Commission économique pour l'Europe
Comité des transports intérieurs
Forum mondial pour la sécurité routière
Groupe d'experts de la signalisation routière
Douzième session

Genève, 30 et 31 août 2017

**Rapport du Groupe d'experts de la signalisation routière
sur sa douzième session**
Table des matières

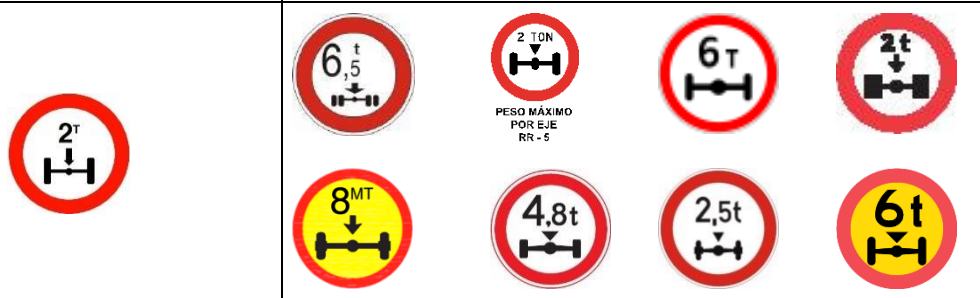
Le Groupe a noté qu'un pays utilisait un signal montrant la silhouette d'un véhicule de transport de marchandises et a considéré que cela modifiait les caractéristiques essentielles du symbole. Le Groupe a aussi relevé des divergences en ce qui concerne la casse (majuscule ou minuscule) du symbole « T » (certains pays utilisaient un « t » minuscule) et sa position sur le signal. Il a également noté que certains pays utilisaient des virgules ou des points. Il a jugé que le symbole prescrit dans la Convention devrait être corrigé en remplaçant le « T » majuscule par un « t » minuscule, qui resterait dans la position actuelle.

Le Groupe a également jugé que si une virgule ou un point était utilisé, la taille du deuxième chiffre devrait correspondre aux deux tiers de celle du premier chiffre et que le « t » minuscule devrait figurer immédiatement après le deuxième chiffre, au même niveau, et être proportionnellement bien visible. Dans le cas d'un nombre décimal, le Groupe a estimé que celui-ci devrait être arrondi au dixième près (par exemple 3,5 t ou 7,8 t). S'il s'agissait d'un nombre entier, celui-ci devrait figurer sans séparateur décimal ni zéro (par exemple 7 t et non pas 7,00 t).

Le Koweït a été prié de rectifier son signal.

C, 8 « ACCÈS INTERDIT AUX VÉHICULES PESANT PLUS DE ... TONNES SUR UN ESSIEU »

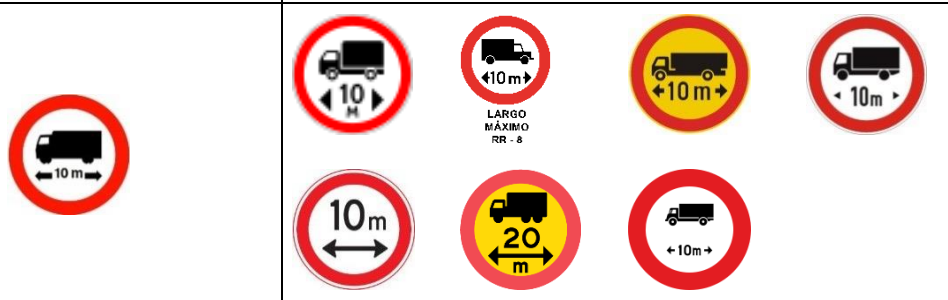
Le Groupe a relevé des divergences en ce qui concerne la casse (majuscule ou minuscule) du symbole « T » (certains pays utilisaient un « t » minuscule) et sa position sur le signal. Il a également noté que certains pays utilisaient des virgules ou des points. En outre, il a relevé des divergences en ce qui concerne le dessin des pointes de flèches et des essieux. Le Groupe a jugé que le symbole prescrit dans la Convention devait être corrigé en remplaçant le « T » majuscule par un « t » minuscule, qui resterait dans la position actuelle. Il était également d'avis que la flèche devrait être supprimée et remplacée par une pointe de flèche, et que le premier chiffre du signal figurant dans la Convention devrait être de taille plus grande.

Enfin, le Groupe a jugé que si une virgule ou un point était utilisé, la taille du deuxième chiffre devrait correspondre aux deux tiers de celle du premier chiffre et que le « t » minuscule devrait figurer immédiatement après le deuxième chiffre, au même niveau, et être proportionnellement bien visible. Dans le cas d'un nombre décimal, le Groupe a estimé que celui-ci devrait être arrondi au dixième près (par exemple 3,5 t ou 7,8 t). S'il s'agissait d'un nombre entier, celui-ci devrait figurer sans séparateur décimal ni zéro (par exemple 7 t et non pas 7,00 t).
